Landeshauptstadt München, Direktorium
D-HA II / BA Geschäftsstelle Ost

Unser Zeichen
BVI 3.2/ 05/23

2. S-Bahn Stammstrecke, Verbindungstunnel unter dem Ostbahnhof
BA-Antrag Nr. 20-26 / B 04932

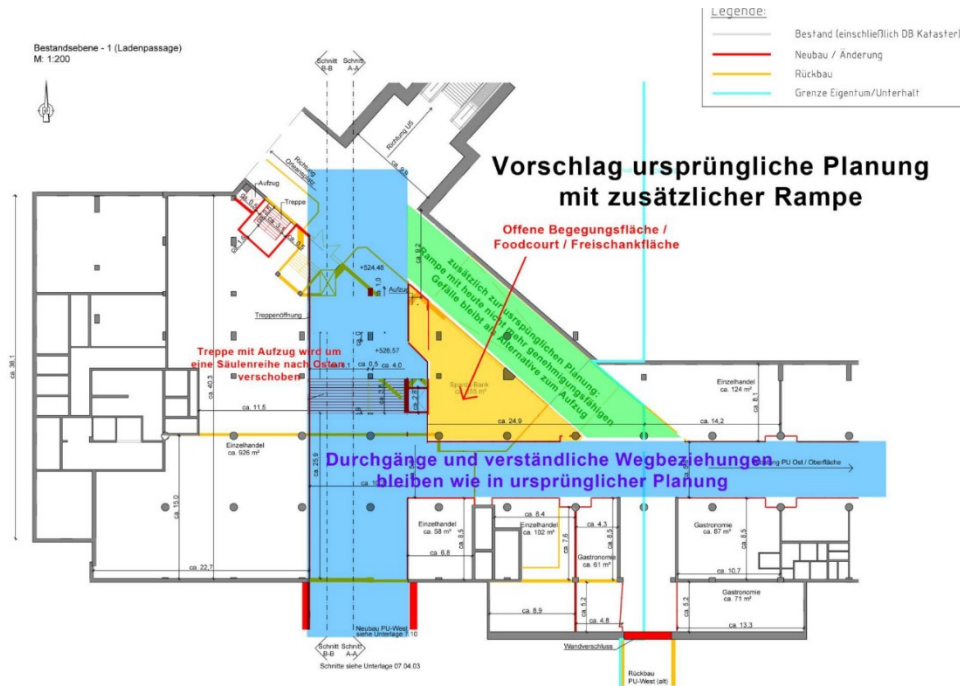
Dass das Planungsreferat nunmehr die Notwendigkeit einer funktionalen Verbindung zwischen den beiden Stadtteilen generell nicht anerkennt, ist hoch problematisch. Dieser Auffassung muss der Bezirksausschuss deutlich widersprechen.

Wir fordern die Umsetzung der ursprünglichen Planung in Kombination mit der neuen Planung, welche die Nutzung der bestehenden Rampe vorsieht (siehe Bild, kombinierte Umsetzung der beiden DB-Varianten: Tunnel mit Treppe in blau, und „Zickzack“ mit der bestehenden Rampe in grün). Daraus ergibt sich die Möglichkeit zur Nutzung der heutigen Fläche des Sport Scheck als offene Begegnungs- und Aufenthaltsfläche (gelb).

Das Untergrundbauwerk soll durch Öffnung im Bereich des heutigen Sportscheck geöffnet werden, um einen Durchblick und einen Aufzug zu ermöglichen. Im Gegensatz zur Einlassung des Planungsreferats handelt es sich hier um die einzige attraktive Verbindung der beiden Stadtteile und eine Sicherstellung der Barrierefreiheit für alle.
